INFORME DE ACCIÓN SIMULTÁNEA
N° 350-2018-CG/GRAR-AS

**“PROCEDIMIENTO DE SELECCIÓN PARA LA
CONTRATACIÓN DE LA EJECUCIÓN DE LA OBRA
MEJORAMIENTO Y AMPLIACIÓN DE LOS SISTEMAS DE
AGUA POTABLE Y ALCANTARILLADO, DISTRITO DE
YARABAMBA - AREQUIPA - AREQUIPA”**

“PROCEDIMIENTO DE SELECCIÓN PARA LA CONTRATACIÓN DE LA EJECUCIÓN DE LA OBRA MEJORAMIENTO Y AMPLIACIÓN DE LOS SISTEMAS DE AGUA POTABLE Y ALCANTARILLADO, DISTRITO DE YARABAMBA - AREQUIPA - AREQUIPA”

IMAGEN N° 1
CASETA DE GUARDIANÍA (CORTE A-A')

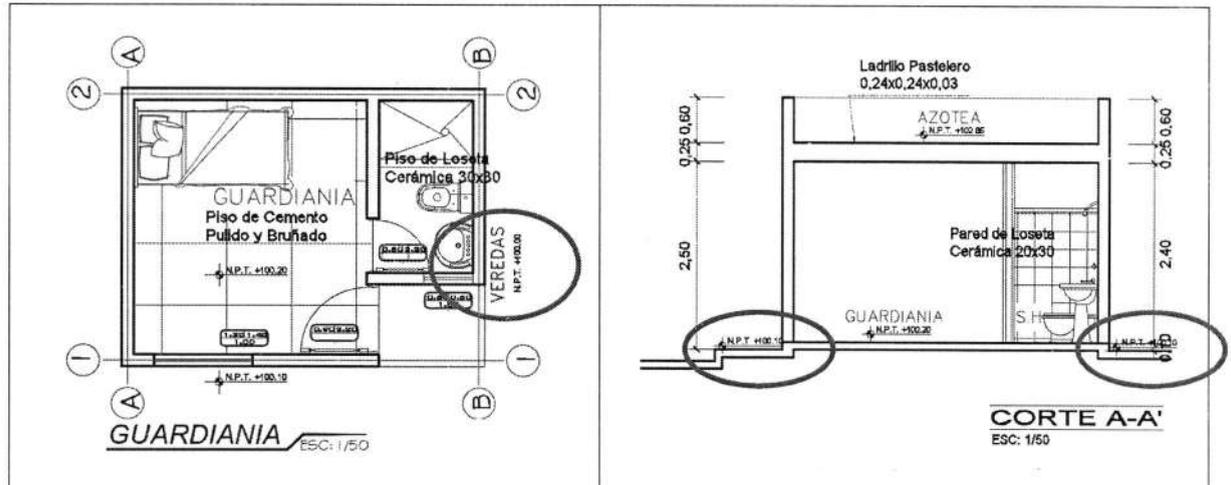
- ✓ Los planos PTAP.Y-AR-PRO (1) y PTAP.Y-AR-PL (1) indican que el nivel de piso terminado de la vereda perimetral de la Caseta de Guardianía es +100,00 y el plano PTAP.Y-AR-GU (1) en el Corte A-A' indica que el nivel de piso terminado en la vereda perimetral es +100,10 (ver imagen n.º 1), situación que puede generar mayores costos.

Se aprecia la inconsistencia de los planos en referencia al nivel de piso terminado, +100,00 según plano de planta del PTAP.Y-AR-PRO (1) (izquierda) y +100,10 según Corte A-A' del plano PTAP.Y-AR-GU (1) (derecha).

IMAGEN N° 2
SERVICIOS HIGIÉNICOS DE LA PTAP YARABAMBA

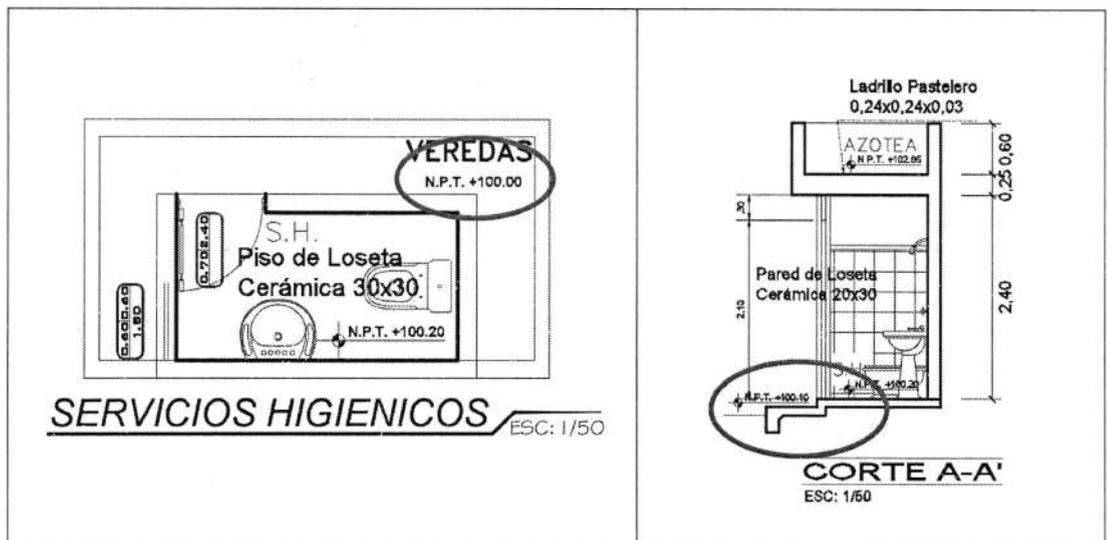
Así mismo, los planos PTAP.Y-AR-PRO (1) y PTAP.Y-AR-PL (1) indican que el nivel de piso terminado de la vereda perimetral de los servicios higiénicos - SS.HH. es +100,00 y el plano PTAP.Y-AR-SH (1) en el Corte A-A' indica que el nivel de piso terminado en la vereda perimetral es +100,10 (ver imagen), situación que puede generar mayores costos.

Se aprecia la inconsistencia de los planos en referencia al nivel de piso terminado, +100,00 según plano de planta del PTAP.Y-AR-PRO (1) (izquierda) y +100,10 según Corte A-A' del plano PTAP.Y-AR-SH (1) (derecha).

IMAGEN N° 3
DETALLE ISOMÉTRICO DEL TRASLAPE DEL ACERO SUPERIOR E INFERIOR

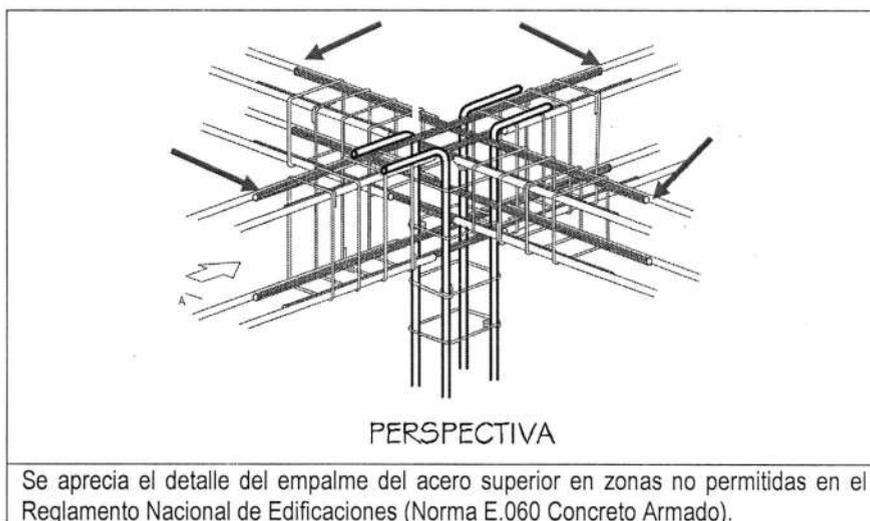
- ✓ El plano PTAP.Y-ES-PC (1) señala un detalle denominado "Perspectiva", advirtiéndose que en dicho detalle el traslape superior e inferior de los aceros de la viga se encuentran próximos a la columna (ver imagen); al respecto, el Reglamento Nacional de Edificaciones, norma E.060 Concreto armado, señala: "7.13.2.3 Cuando se requieran empalmes por traslape para proporcionar la continuidad necesaria, el refuerzo superior debe ser empalmado por traslape cerca de o en la mitad del tramo y el refuerzo inferior debe ser empalmado por traslape cerca del apoyo o en él (...)". (El subrayado es nuestro), situación que podría mermar en la calidad de la obra.

Se aprecia el detalle del empalme del acero superior en zonas no permitidas en el Reglamento Nacional de Edificaciones (Norma E.060 Concreto Armado).

IMAGEN N° 4
DETALLE DE SUB ZAPATA

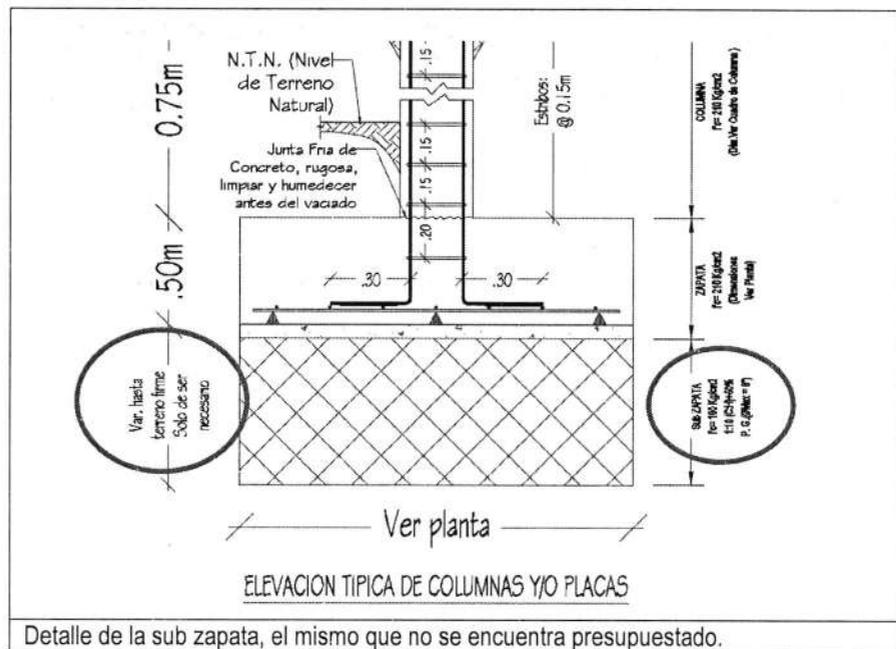
- ✓ El plano PTAP.Y-ES-PC (1) contiene un detalle denominado "Elevación típica de columnas y/o placas" en el cual se indica que bajo las zapatas se debería ejecutar una sub zapata de concreto con un $f'c=100 \text{ kg/cm}^2$ cuya altura (espesor) es "Variable hasta terreno firme (...)" (ver imagen n.º 4). Sin embargo, según lo indicado en el "Presupuesto" del sub componente, no se consideran partidas para la ejecución de las referidas sub zapatas.

Detalle de la sub zapata, el mismo que no se encuentra presupuestado.

IMAGEN N° 5
CASETA DE GUARDIANÍA DE LA PTAP YARABAMBA

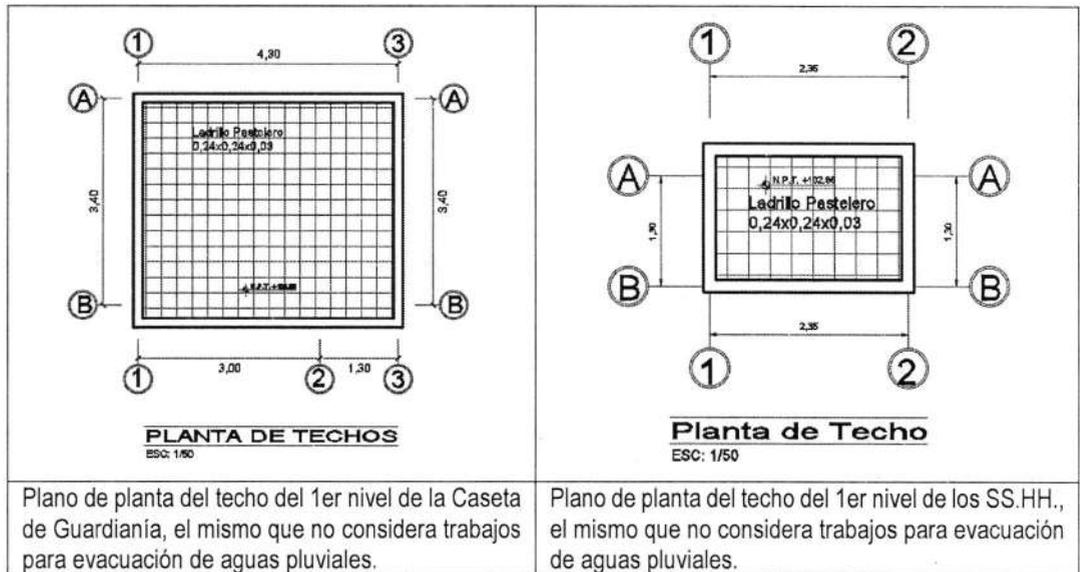
- ✓ En el plano PTAP.Y-AR-GU (1) correspondiente a la Caseta de Guardianía y en el plano PTAP.Y-AR-SH (1) correspondiente a los SS.HH., se ha identificado la falta de detalles, partidas y presupuestos para el sistema de evacuación de aguas pluviales en el techo. Cabe resaltar que la zona donde se construirán las instalaciones de la Planta de Tratamiento de Agua Potable - PTAP, se caracteriza por presentarse lluvias de mediana a fuerte intensidad entre los meses de diciembre a marzo de cada año.

IMAGEN N° 6
QUICHINIHUAYA PASE AÉREO – ESTRUCTURAS ARMADURA

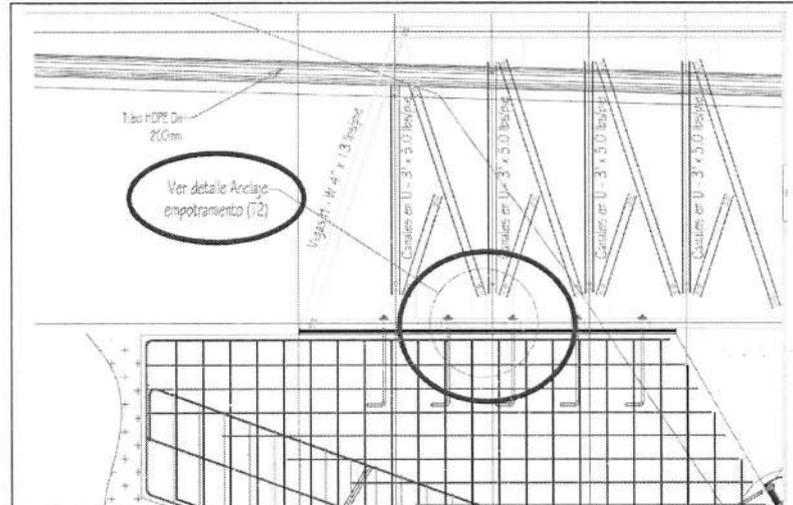
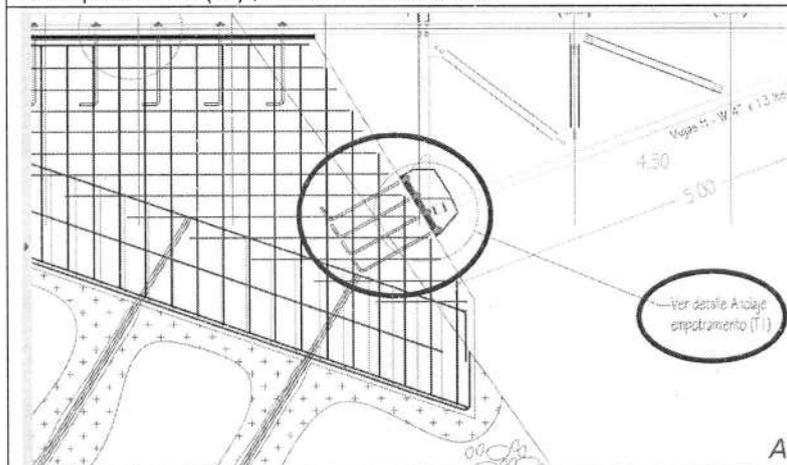
Asimismo, en los mencionados planos, no se representa gráficamente los detalles que hacen referencia en los mismos, tal como se muestran a continuación:

En plano de detalles estructurales, se advierte que señalan "ver detalle anclaje de empotramiento (T2)", el cual no se encuentra.

En plano de detalles estructurales, se advierte que señalan "ver detalle anclaje de empotramiento (T1)", el cual no se encuentra.

IMAGEN N° 7
PLANTA PERFIL PASE AÉREO - PTAR QUICHINIHUAYA

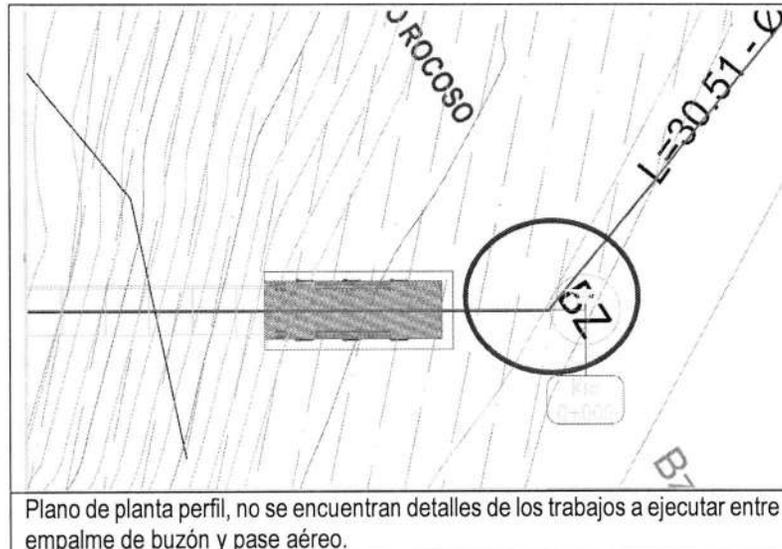
Plano de planta perfil, no se encuentran detalles de los trabajos a ejecutar entre empalme de buzón y pase aéreo.

**IMAGEN N° 10
EXPEDIENTE TÉCNICO SIN FIRMAS DEL PROYECTISTA**

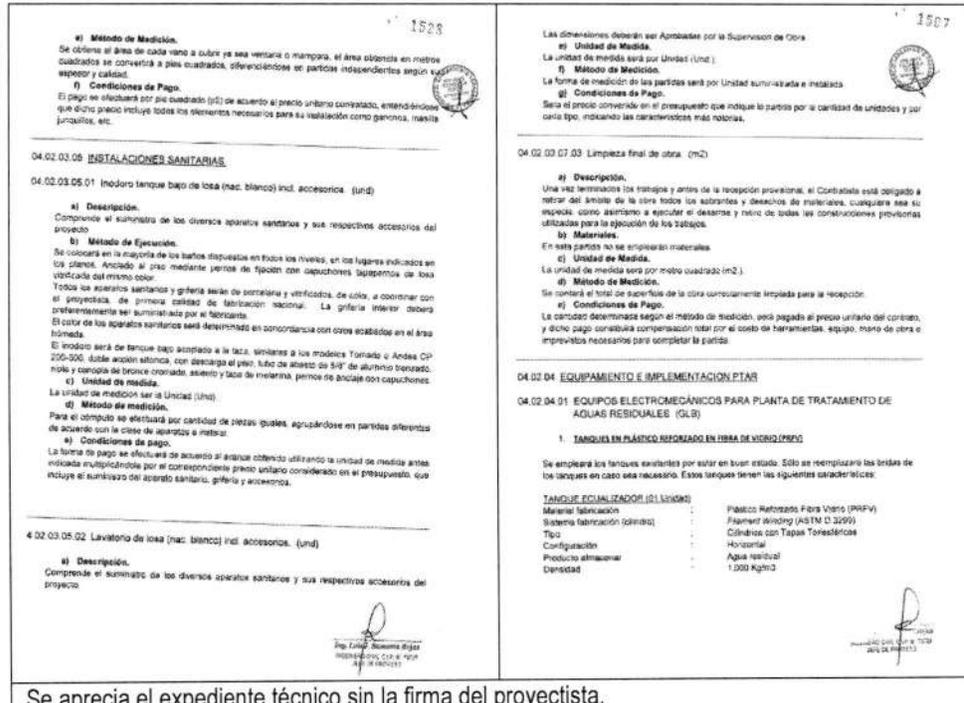
Además, en el Tomo V Especificaciones Técnicas, se advierte que entre los folios 1528 al 1519 y folios 1507 al 1498, sólo se cuenta con la firma del jefe del Proyecto y V°B° del representante legal, más no se encuentra suscrito por ningún proyectista especialista, según se aprecia en la imagen:

Se aprecia el expediente técnico sin la firma del proyectista.

IMAGEN N° 11
SECCIONES DEL MURO DE DEFENSAS RIBEREÑAS

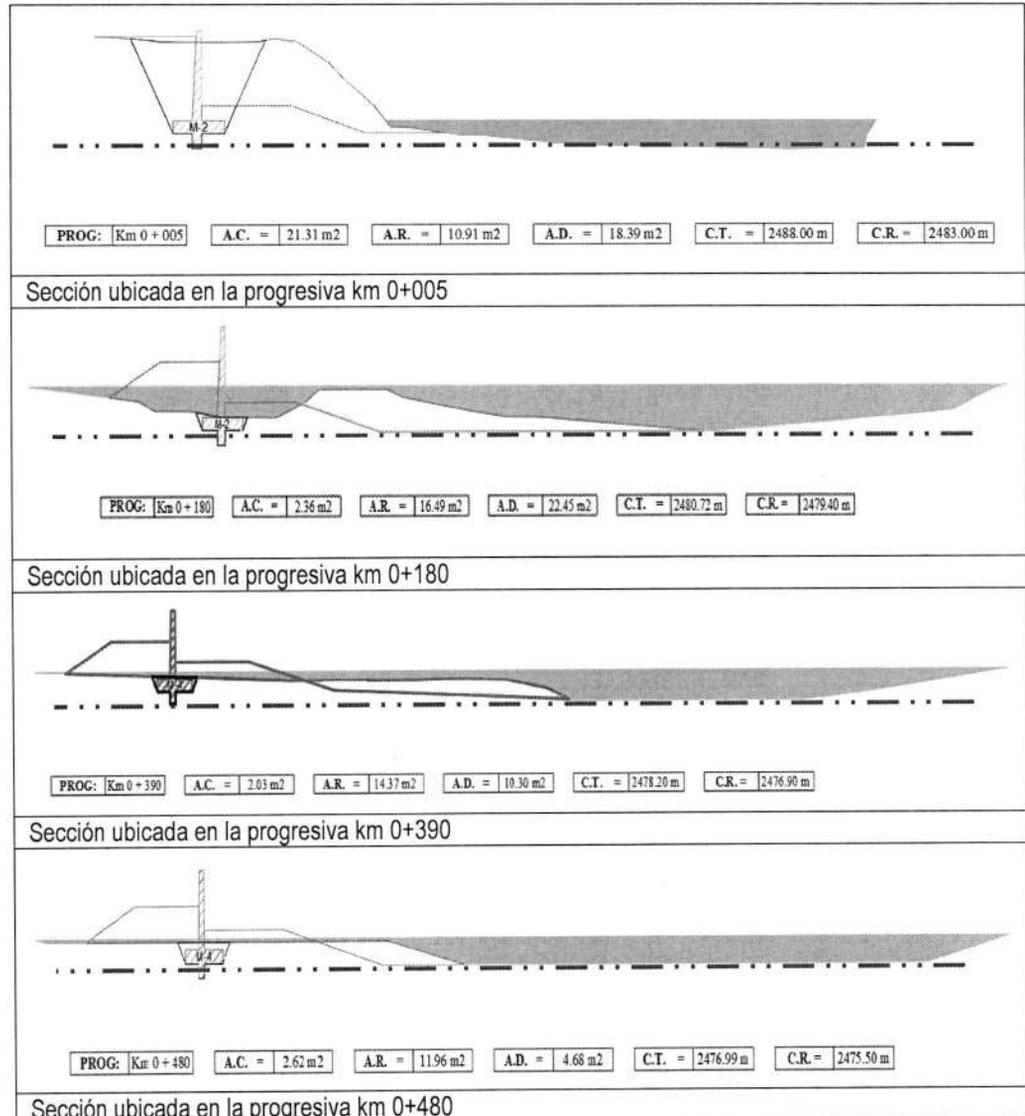
Al respecto, en los planos del expediente técnico correspondiente al muro de contención, plano de secciones MC-SE-01, MC-SE-02, MC-SE-03, MC-SE-04, MC-SE-05, MC-SE-06 y MC-SE-07, se observa que la cimentación del muro de contención de concreto armado para la defensa ribereña, se encuentra por encima del nivel del cauce del río, tal como se aprecia en las siguientes imágenes tomadas como muestra representativa:

IMAGEN N° 13
UBICACIÓN DEL PTAR YARABAMBA Y VERTIMIENTO AL RÍO YARABAMBA

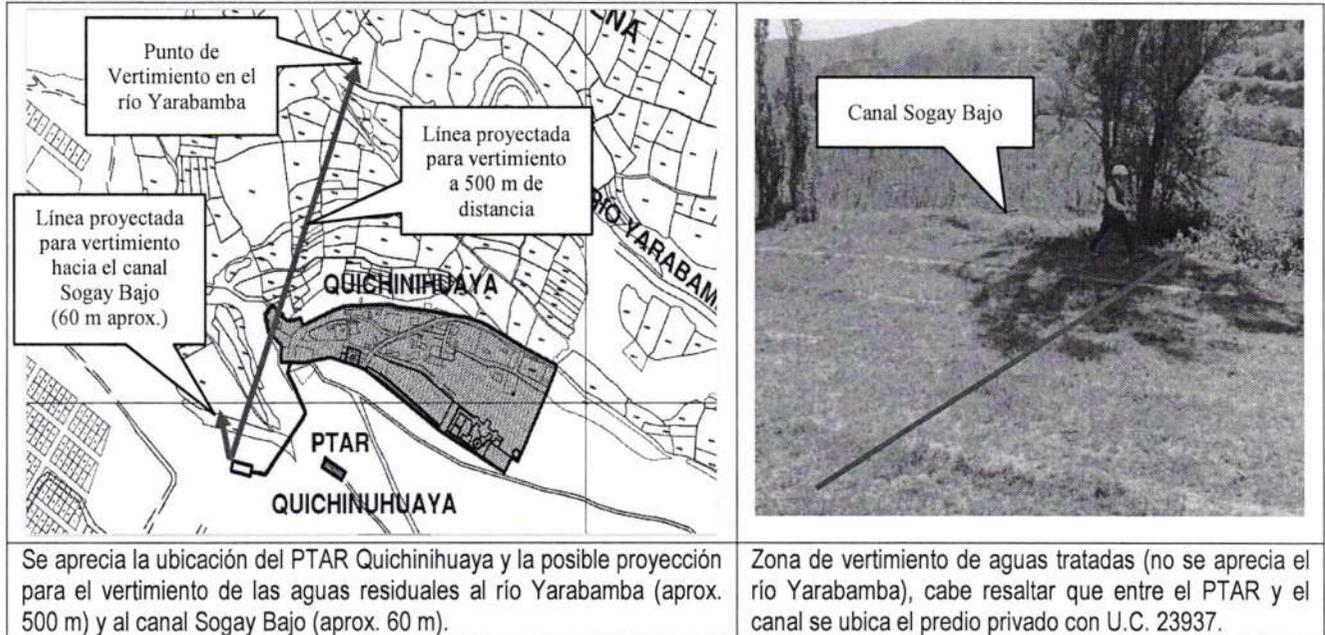
Al respecto, la Ficha Técnica Ambiental considera un solo punto de vertimiento para las aguas tratadas, ubicado a la altura de la PTAR de Yarabamba; no obstante, la obra considera tres PTAR denominadas Yarabamba, Quichinihuaya y Sogay, cabe resaltar que la distancia promedio entre el PTAR Yarabamba y el punto de vertimiento en el río Yarabamba es de 50 m; con respecto al PTAR Quichinihuaya la distancia promedio hacia el punto de vertimiento en el canal Sogay Bajo es de 60 m (según lo indicado por Luis Sumaria Rojas, jefe de Proyecto, en la visita realizada el 12 de abril de 2018); no obstante, la ficha técnica ambiental señala que el punto de vertimiento será en el río Yarabamba cuya distancia promedio es de 500 m; con respecto al PTAR Sogay la distancia promedio hacia el punto de vertimiento en el río Yarabamba es de 100 m.

Se aprecia la ubicación del PTAR Yarabamba y la posible proyección para el vertimiento de las aguas tratadas al río Yarabamba (aprox. 50 m)
Fuente: Expediente técnico en versión digital remitido por la Entidad (plano GE-U-AR (1)).
